「再処理施設の位置、構造及び設備の基準に関する規則の制定等を受けた六ヶ所再処理工場の変更」における一部内容の変更について

2018年9月

日本原燃株式会社

図-1 TBP受入れ貯槽及びn-ドデカン受入れ貯槽の地下移設（新設）の概要

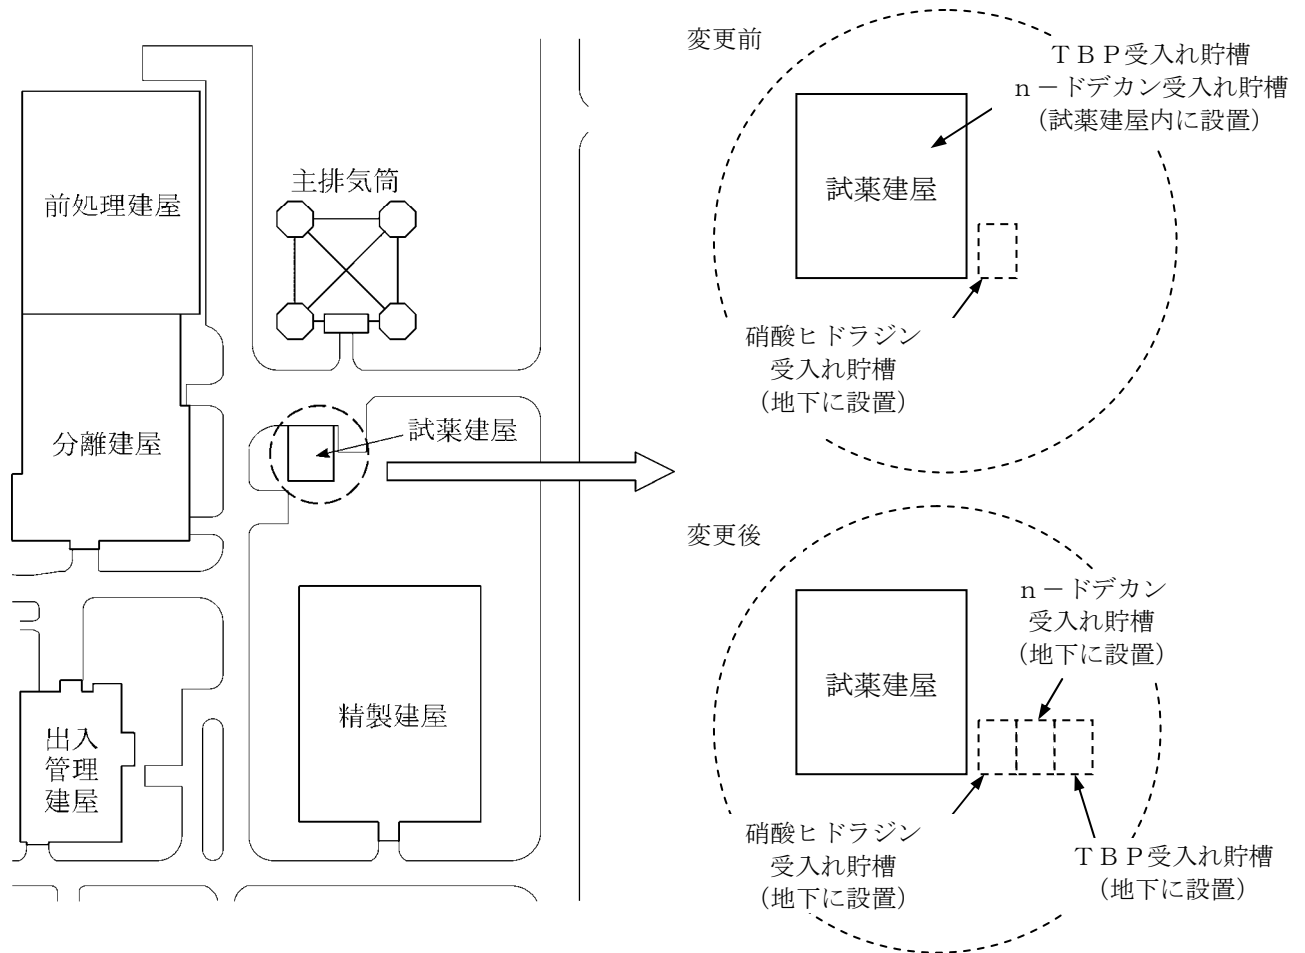
今回、TBP受入れ貯槽及びn-ドデカン受入れ貯槽を、航空機落下による火災の熱影響を受けないように、地下に移設(新設)する。

変更前(既設)	変更後(新設)
設置場所	試薬建屋内	試薬建屋東側 地下
貯蔵方式	屋内タンク貯蔵所	地下タンク貯蔵所
貯槽形式	横置円筒形	変更なし
容量	約18m ³	変更なし
耐震クラス	Cクラス	変更なし

変更前(既設)	変更後(新設)
設置場所	試薬建屋内	試薬建屋東側 地下
貯蔵方式	屋内タンク貯蔵所	地下タンク貯蔵所
貯槽形式	横置円筒形	変更なし
容量	約18m ³	変更なし
耐震クラス	Cクラス	変更なし

TBP受入れ貯槽及びn-ドデカン受入れ貯槽の地下移設(新設)の概要を図-1に示す。
